**INFORME DE VISITA DE CONTROL
Nº 014-2026-OCI/3948-SVC**

**“IMPLEMENTACIÓN DEL SISTEMA DE VIDEO VIGILANCIA
DE LA OBRA MEJORAMIENTO DEL SERVICIO DE
SEGURIDAD CIUDADANA LOCAL EN LA GERENCIA DE
SEGURIDAD CIUDADANA Y GESTIÓN DEL RIESGO DE
DESASTRES, DISTRITO DE NUEVO CHIMBOTE DE LA
PROVINCIA DEL SANTA DEL DEPARTAMENTO DE
ANCASH”**

**PERÍODO DE EVALUACIÓN:
DEL 17 DE JUNIO DE 2026 AL 30 DE JUNIO DE 2026**

Toma fotográfica n.º 18

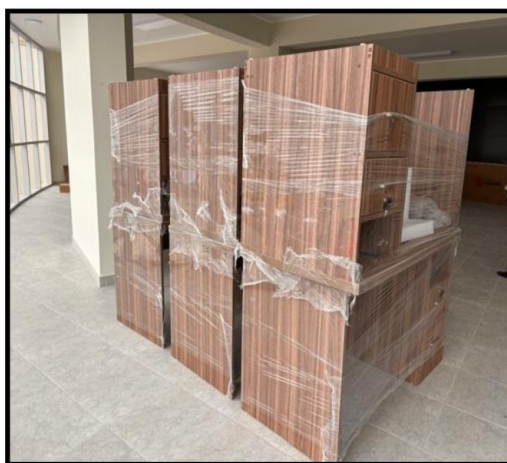
Toma frontal de los seis (6) escritorios para operadores adquiridos por el contratista

ACTA N° 003-2026-SVC-MDNCH-SEG-CIUD

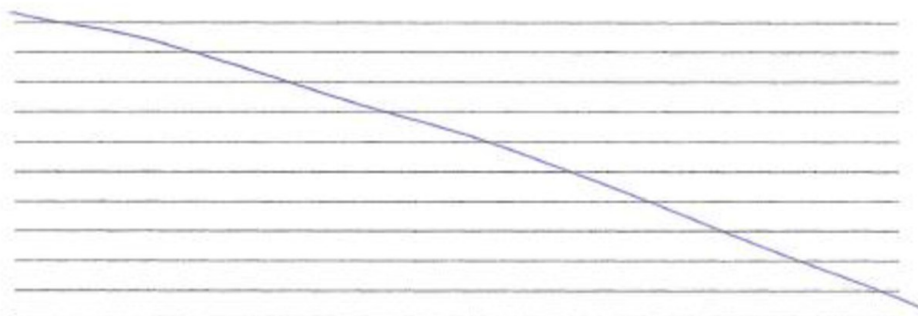
En calidad de Residente, indicamos que aún nos encontramos dentro del plazo de entrega por ende a lo mencionado se regulariza lo indicado para los escritorios
